OPENING OF A REGISTER

TO QUALIFIED VOTERS ENTITLED TO HAVE THEIR NAMES ENTERED ON THE REFERENDUM LIST FOR THE SECTOR CONCERNED, CONSISTING OF ZONES 0326, 0433, 0451, 0529 AND 0533, CONCERNING RESOLUTION CA21 170101 APPROVING SPECIFIC PROPOSAL PP-122 AUTHORIZING THE DEMOLITION OF THE FORMER SAINT-COLUMBA CHURCH AND THE CONVERSION OF ITS PARISH HALL FOR HOUSING PURPOSES, TO BUILD A 10-UNIT RESIDENTIAL COMPLEX, FOR THE PROPERTY AT 4020 AVENUE HINGSTON, UNDER THE *BY-LAW ON SPECIFIC CONSTRUCTION, ALTERATION OR OCCUPANCY PROPOSALS FOR AN IMMOVABLE (RCA02 17017)* - FILE NO. 1203558037

Projet de résolution CA20 170236 approuvant le projet particulier PP-122 visant à autoriser la démolition de l'ancienne église Saint-Columba et la transformation de la salle paroissiale à des fins d'habitation pour la construction d'un ensemble résidentiel comptant 10 unités d'habitation pour la propriété située au 4020, avenue Hingston en vertu du *Règlement sur les projets particuliers de construction, de modification ou d'occupation d'un immeuble (RCA02 17017)* – dossier 1203558037

Projet proposé - Plan du stationnement

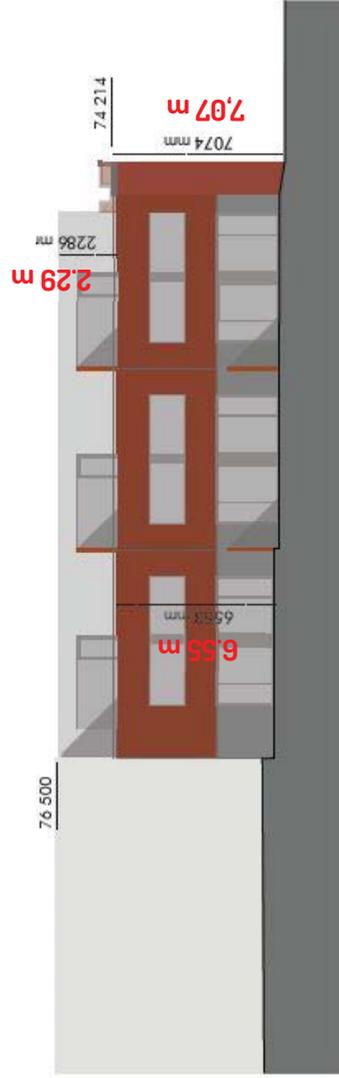
M. Alexandre Galarneau-Micone appuie un redéveloppement, mais est contre le déplacement de l'entrée de stationnement sur l'avenue Beaconsfield. Alors que les résidents avaient appuyé le projet avec une entrée de stationnement sur l'avenue Notre-Dame-de-Grâce, il ne comprend pas comment le CCU et l'arrondissement ont unilatéralement modifié cet aspect. Il déplore le changement d'une mesure qui avait été approuvée par la communauté.

risques de collisions entre un cycliste et un automobiliste qui voudrait sortir du stationnement. Le changement relatif à l'entrée du stationnement a donc principalement été motivé par une question de sécurité. La limite de vitesse et la présence de dos d'ânes sur l'avenue Beaconsfield, ainsi que la présence d'un arrêt obligatoire et l'estimation de l'augmentation de 3 déplacements automobiles dans le cadre du projet, rend cet emplacement plus sécuritaire. Outre le fait qu'une entrée de stationnement sur l'avenue Notre-Dame-de-Grâce nécessiterait la traverse de la piste cyclable, les cyclistes sont à cet endroit en accélération puisqu'il y a un arrêt à l'intersection des avenues Notre-Dame-de-Grâce et Hingston et que le prochain est à trois ou quatre coins de rue.

M. Soulière indique que l'étude de circulation demandée et fournie par le requérant concerne le nombre de voitures et non la sécurité des déplacements. La modification relative à l'entrée du stationnement est basée sur l'expérience : il est toujours préférable de traverser une voie à une intersection car il y a une meilleure visibilité.

NOUVELLE PROPOSITION - Coupe Mezzanines

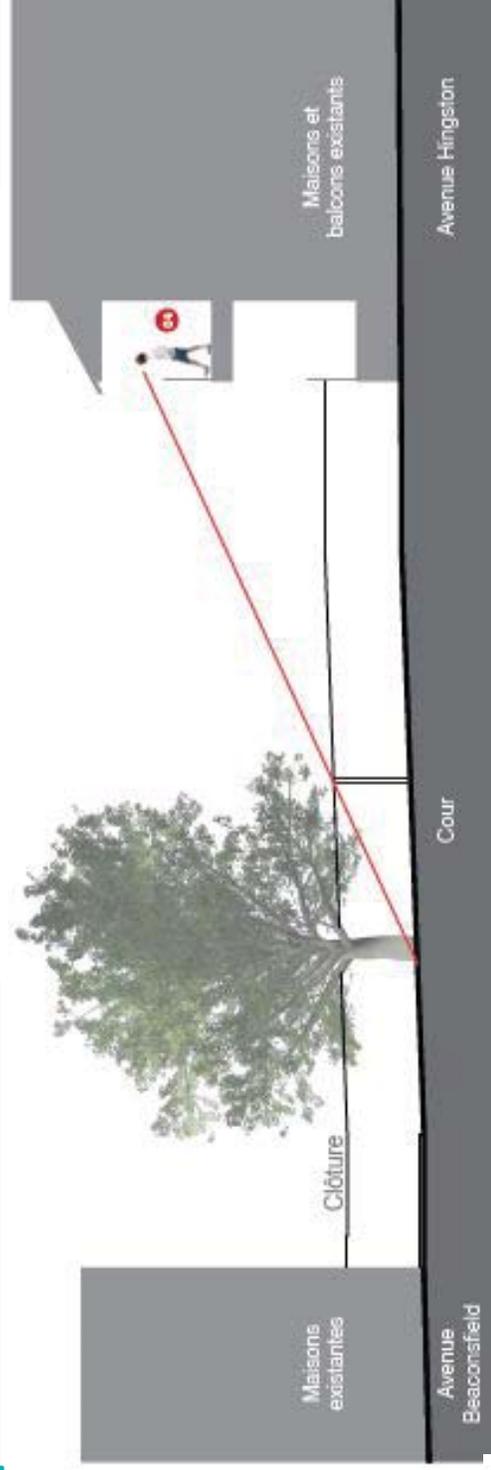
permettant la construction des bâtiments tel que présenté lors de la séance n'a été conclu. La mezzanine empiète sur sa propriété et ne respecte la servitude de vue : les plans devront être ajustés de manière à ce qu'il y ait une marge de recul. La présentation fait état d'un agrandissement de la salle paroissiale à l'arrière. Or, elle pensait que le bâtiment n'était pas agrandi, conservait les proportions actuelles et rappelle que le mur de brique de ce bâtiment est déjà 7 mètres plus profond que les résidences voisines et souhaiterait des précisions à cet égard.

M. Simon Michael Fanning s'oppose au projet. Il propose d'éliminer les mezzanines et de transformer la salle paroissiale en deux unités résidentielles. Selon lui, la communauté n'a pas à se soucier de la rentabilité du projet. Il mentionne le dépôt du projet de loi 69 modifiant la *Loi sur le patrimoine culturel* qui prévoit notamment la protection de bâtiments patrimoniaux et site des extraits d'un rapport de la Ville faisant état des caractéristiques architecturales du bâtiment visé. Il mentionne que l'autorisation d'une mezzanine viendrait à l'encontre des caractéristiques architecturales d'un tel bâtiment et que le retrait de la mezzanine permettrait une plus grande acceptabilité sociale.

Mme Sarah Lemay-Clendinneng croit que le retrait des mezzanines du projet permettrait une plus grande acceptabilité sociale. De plus, l'architecture du nouveau bâtiment devra s'intégrer au secteur. Elle cite l'exemple de la couleur de la brique. Elle demande s'il existe un relevé du nombre d'accidents à l'intersection des avenues Notre-Dame-de-Grâce et Beaconsfield et précise que de nombreux accidents y ont lieu l'hiver en raison de la présence de la pente et de la glace. Elle suggère plutôt le retrait de la piste à l'encontre de la circulation et indique avoir déjà demandé l'implantation d'un arrêt obligatoire sur

M. Credico confirme que la mezzanine ne respecte pas la marge de recul nécessaire et que le requérant est au fait des modifications à apporter. La marge de recul devra correspondre à au moins une fois la hauteur par rapport à la ligne de propriété. En ce qui a trait à l'agrandissement à l'arrière de la salle paroissiale, il devra valider le prolongement arrière avec l'architecte.
